－ 改善箇所説明図 －

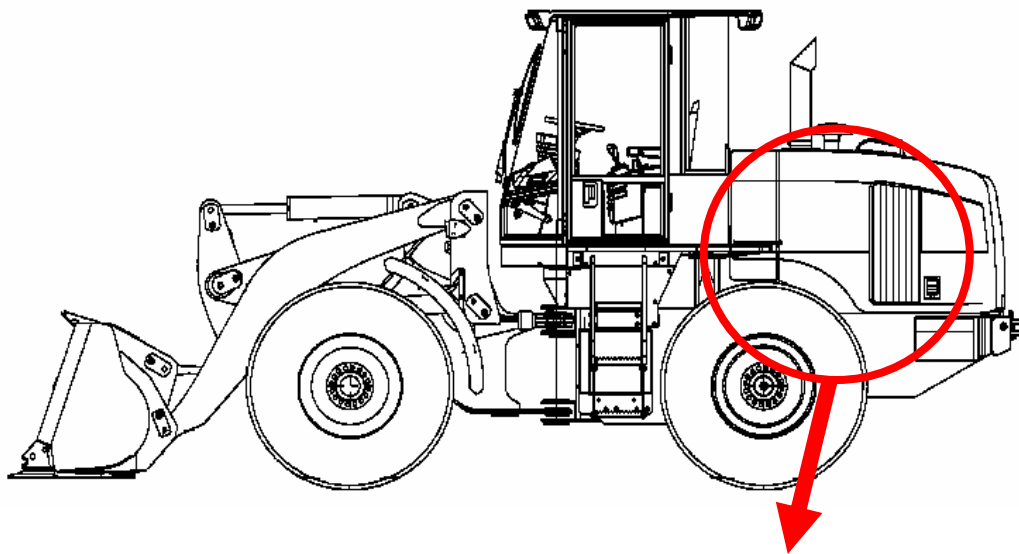
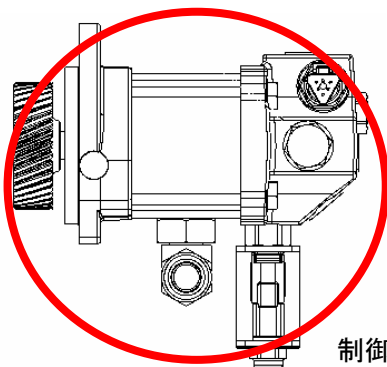
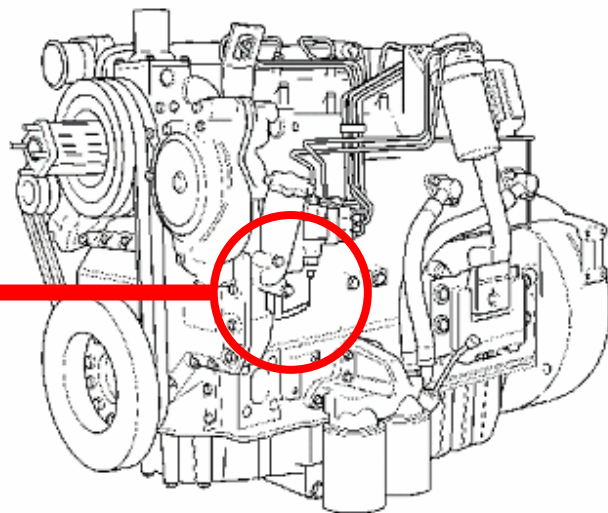
基準不適合発生箇所

ブレーキ用油圧ポンプの制御バルブの防塵性が不適切なため、作動油中に微細な異物が混入し、バルブが固着することがある。そのため、そのままの状態で使用を続けると、ブレーキ用油圧が低下し、最悪の場合、制動力が低下するおそれがある。

改善措置の内容

全車両、ブレーキ用油圧ポンプを対策品と交換する。

識別：対策済み車両には、ブレーキ用油圧ポンプの固定用ボルト頭部に白ペンキを塗布する。
